**STRASSENBAUVERWALTUNG
LAND MECKLENBURG-VORPOMMERN**

Unterlage Nr. 13.2
Blatt Nr. 1

Planfeststellung
B 198 Ortsumgehung Mirow,
Südschnitt

Lageplan
Entwässerungs-
maßnahmen

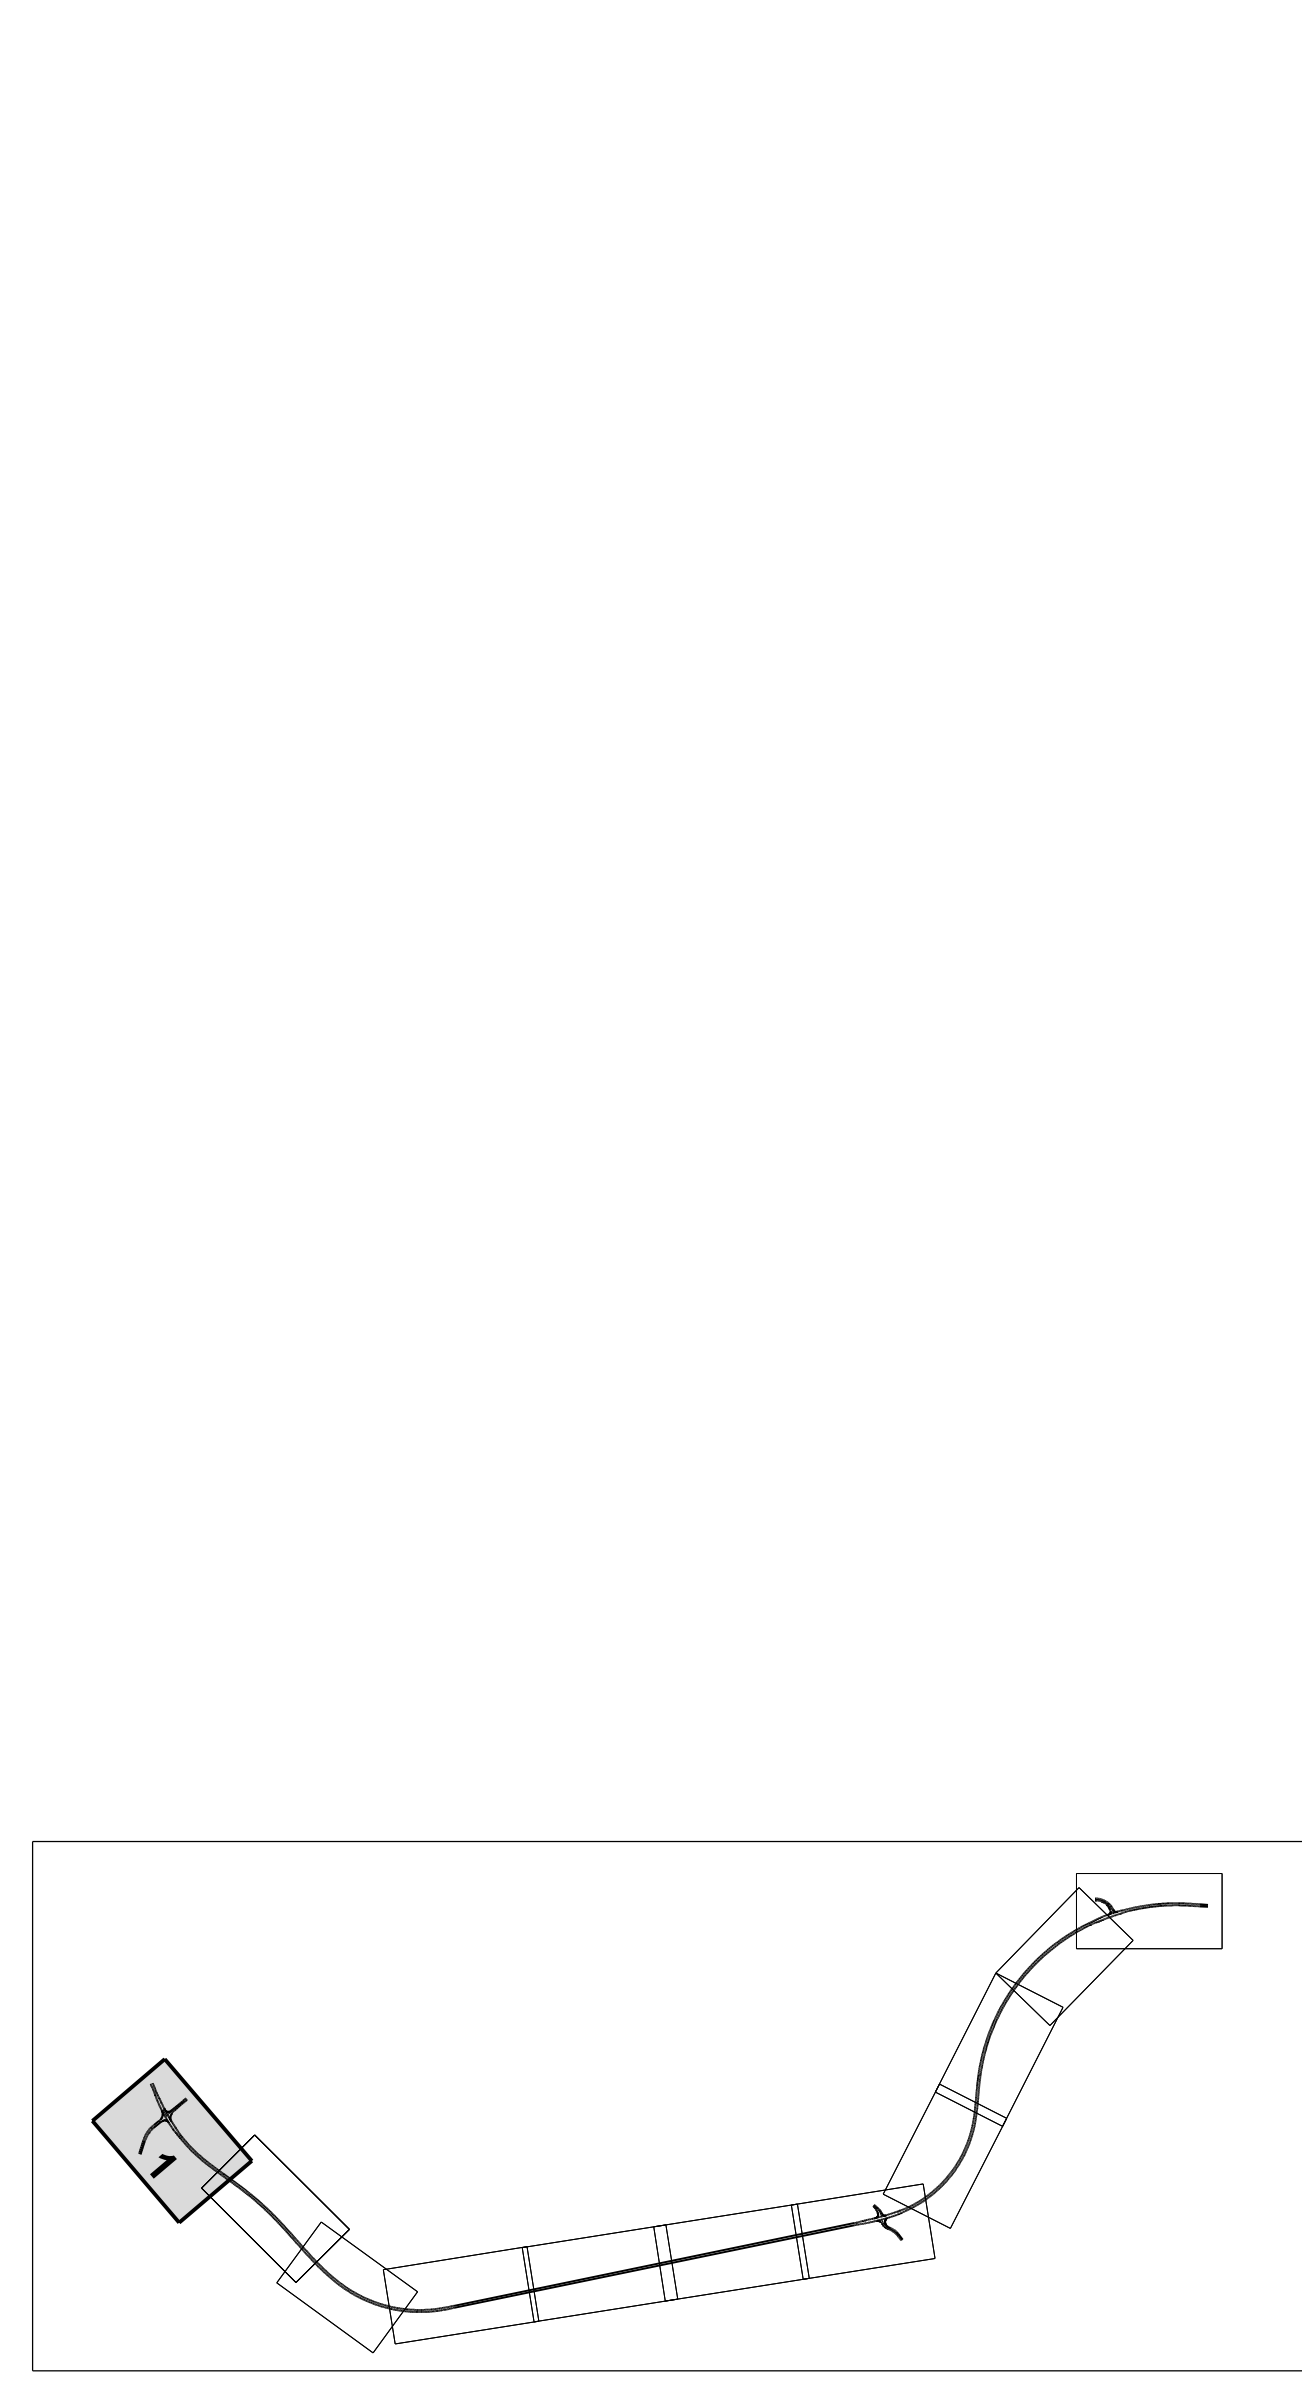
3	Entfall temporärer Entwässerungsmaßnahmen infolge Änderung des Bauverfahrens	05.03.2018	Langer
2	Einbau von Abscheideranlagen; Anpassung Graben, Mulden und Zuwegung	05.03.2018	Langer
1	Anpassung Bauverfahren infolge Änderung des Bauverfahrens (Bodenabtausch statt Überschiebung)	05.03.2018	Langer
Nr.	Art der Änderung	Datum	Name
